Impianto di accumulo idroelettrico mediante pompaggio denominato "Mandra Moretta" e relative opere connesse ed infrastrutture indispensabili nei Comuni di Ruoti, Avigliano, Potenza, Pietragalla, Cancellara e Vaglio Basilicata (PZ)

Nota tecnica di riscontro delle osservazioni pervenute con n. prot. 0173075, 0173158, 0173710

Figura 1: presenza pozzo artesiano

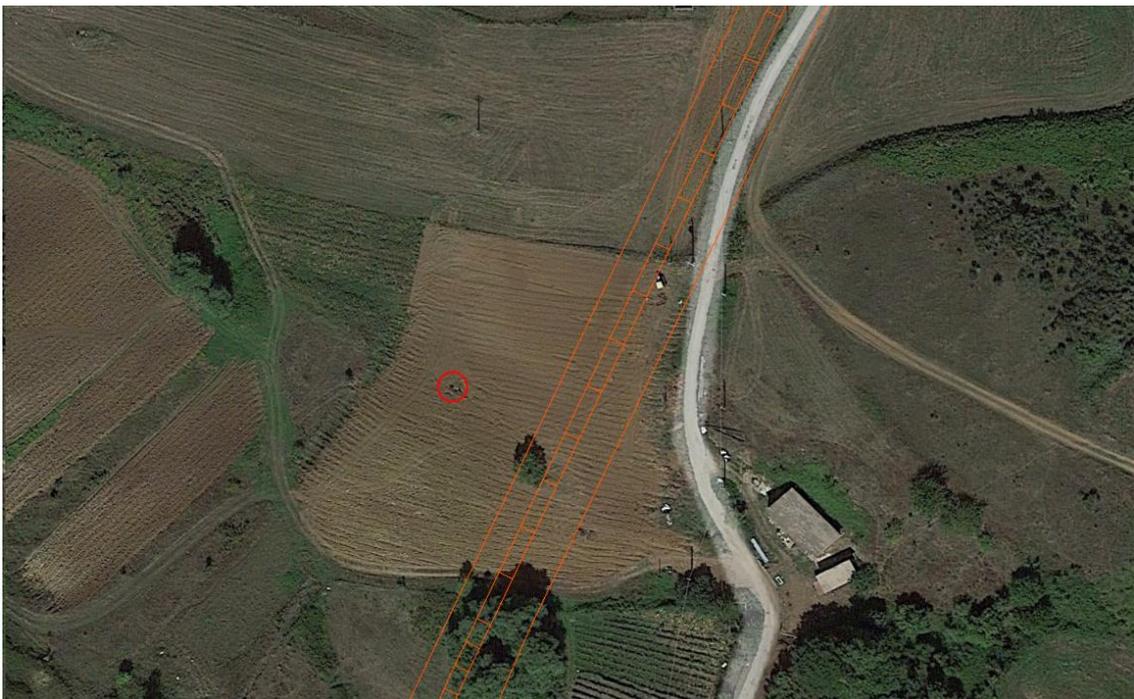
Osservazione [*Premesso che tutti i cittadini e soprattutto noi logisticamente ed economicamente coinvolti non siamo stati messi a conoscenza dal nostro comune, se non da un solo incontro pubblico in cui si è più che altro illustrato il progetto senza però entrare nel merito dei terreni che vedranno espropri e/o servitù di passaggio a prezzi naturalmente irrisori. Premesso che nei pressi del Lago Moretta e su terreni di proprietà ed in affitto, che interessano il progetto, il sottoscritto oltre alla propria abitazione, ha avviato un progetto agricolo con relativo investimento economico che verrà così distrutto. Considerato inoltre che nei terreni interessati al progetto è presente un pozzo artesiano creato circa 35 anni fa con un regolare progetto depositato presso il Comune di Ruoti contenente acqua potabile che oltre a servire la nostra abitazione viene utilizzato anche per l'irrigazione dei campi coltivati. Considerato che quanto sopra detto comporterà per la mia Azienda Agricola e per la mia famiglia notevole perdita sotto ogni aspetto. Considerato ancora che i prezzi irrisori per esproprio e/o servitù di passaggio dei terreni interessati non sono stati contestualizzati alla specifica situazione e stato di fatto, che può essere di abbandono o produttivo. Pongo pertanto i seguenti quesiti: Come si può pensare di stravolgere un ambiente che per noi come per tanti altri cittadini è sinonimo di sostentamento e di crescita futura, che ci ha permesso di scegliere di restare anziché partire? Come sia possibile portare avanti un progetto di tale portata e invasività senza nemmeno prima considerare e valutare il parere di cittadini che da sempre vivono in quel luogo? Se davvero utile la creazione di un impianto di accumulo idroelettrico lì dove la vera bellezza è la semplicità e l'ormai rarità di un luogo incontaminato e naturale come il lago Moretta?]*

Per quanto riguarda l'elenco delle aree interessate dal progetto si rimanda al documento "PD-R.12_Piano Particolare di Esproprio – Relazione descrittiva". Al fine di corrispondere ai proprietari la congrua compensazione monetaria, sono state individuate diverse indennità in ragione della specifica occupazione. Per il calcolo delle indennità si è poi fatto riferimento al valore medio di mercato e al valore agricolo medio (VAM) dei terreni, contestualizzando pertanto ciascun terreno allo stato di fatto. La presenza di aree di servitù non implica la cessazione dell'attività agricola su quei terreni, che potranno continuare ad essere utilizzati. Infine si precisa che, a seguito di un ulteriore sopralluogo è stata identificata la posizione del pozzo in questione. Come evidenziato dall'immagine sotto riportata il progetto

non interferisce direttamente con tale pozzo, rappresentato con il cerchio rosso nell'immagine, e nemmeno indirettamente, in quanto il pozzo presenta una profondità pari a 50m dall'attuale piano campagna. Tale profondità evidenzia il fatto che il pozzo intercetta un acquifero molto profondo ed evidentemente, non si tratta di una falda in pressione in quanto il prelievo di acqua avviene tramite un'apposita pompa sommersa. È il caso di sottolineare che gli scavi previsti per la posa della condotta, sono compresi mediamente entro i 5/6.00 m dall'attuale piano campagna e che i relativi rinterri saranno effettuati o con materiale arido drenante o con lo stesso terreno di sbancamento, al fine di minimizzare l'interferenza con l'attuale corrivazione delle acque meteoriche superficiali, nonché con il loro seppur minimo drenaggio nei livelli più superficiali dei terreni in affioramento. Alla luce di tali considerazioni risulta chiaro che il contesto idrogeologico rimane praticamente invariato, indipendentemente dalla presenza di ipotetici acquiferi superficiali e profondi.

Figura 3: schema T.O.C.

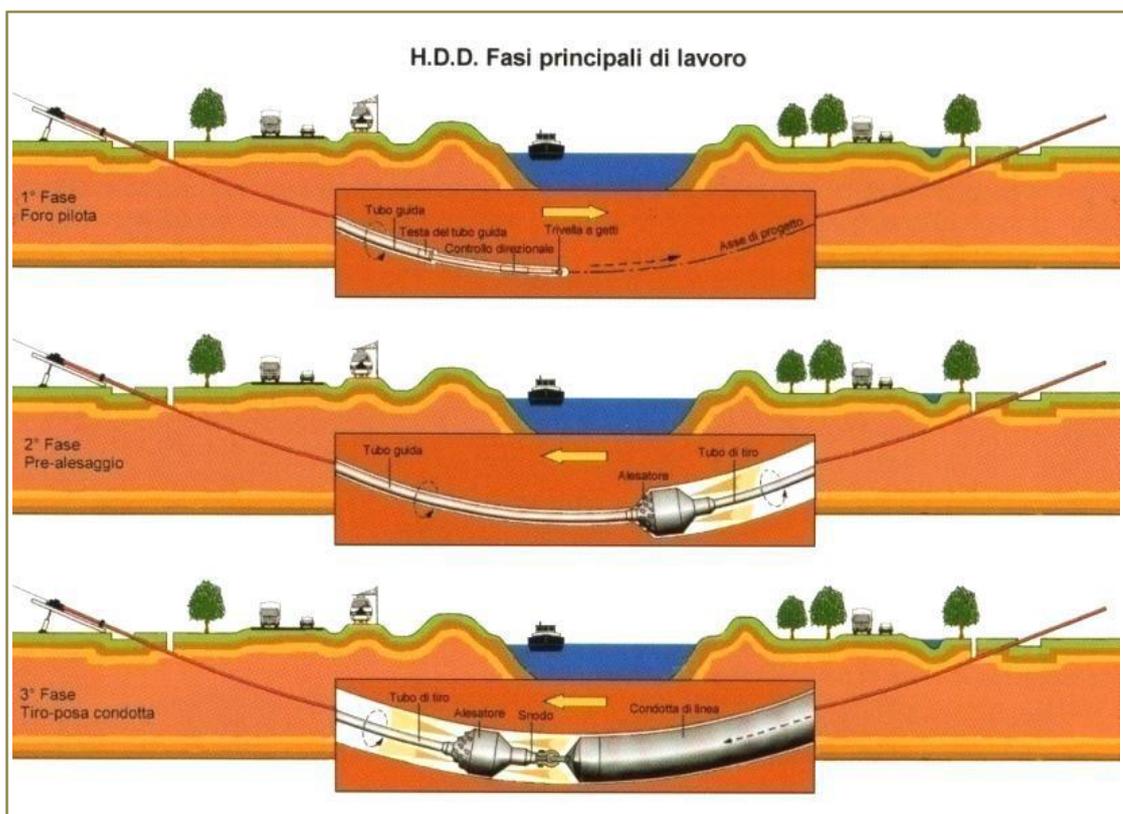
Osservazione 6 [**“Relazione Geologica Invaso di valle”** La realizzazione dell'invaso di valle ricade sul tratto finale della Fiumara di Ruoti poco prima che si immetta nella Fiumara di Avigliano. Avrà un'estensione di circa 1km e un'altezza dell'acqua pari a circa 20 metri. Allo scopo di acquisire ulteriori informazioni litostratigrafiche, geotecniche ed idrogeologiche dell'area del bacino di valle, nei mesi di luglio/agosto 2023 la società proponente ha eseguito una nuova campagna di indagini geognostiche costituite da n° 7 sondaggi a carotaggio. Ci soffermiamo sui carotaggi effettuati sul versante in destra orografica della fiumara di Ruoti e che sono stati segnalati con i seguenti caratteri da S2 a S4A. Un elemento che salta agli occhi anche dei profani in materia geologica è il ripetersi della medesima conformazione geologica di tutti e sei i carotaggi analizzati. Riprendiamo a titolo esemplificativo la composizione del campione S2: Coltre superficiale humificata di natura sabbiosa, sabbia fine e media, limosa, limoso argillosa con clasti calcarenitici in dispersione, limo argilloso sabbioso fine, etc...

Per quanto riguarda il cavidotto, in particolari condizioni morfologiche, ad esempio negli attraversamenti dei corsi d'acqua o in corrispondenza delle zone a criticità morfologica (aree in frana), sarà possibile posare il cavidotto con le Tecniche di attraversamento no-dig: Trivellazione Orizzontale Controllata (T.O.C.). La trivellazione orizzontale controllata, chiamata anche perforazione orizzontale controllata

(HDD), o perforazione direzionale teleguidata, è una vantaggiosa alternativa ai tradizionali metodi d'installazione di linee di servizio. Infatti, con tale tecnologia è possibile passare con la perforazione e, dunque, con il cavidotto, in totale sicurezza al disotto del corso d'acqua o ad una profondità di sicurezza al disotto di un movimento franoso. L'utilizzo di tali tecnologie, nella progettazione esecutiva, come già accennato, sarà necessariamente supportato da studi geologici specifici corredati da sondaggi geognostici a carotaggio continuo ed indagini geofisiche necessarie alla ricostruzione del modello litotecnico del sottosuolo da attraversare con la trivellazione.

Nella figura sottostante è mostrato uno schema della T.O.C.:
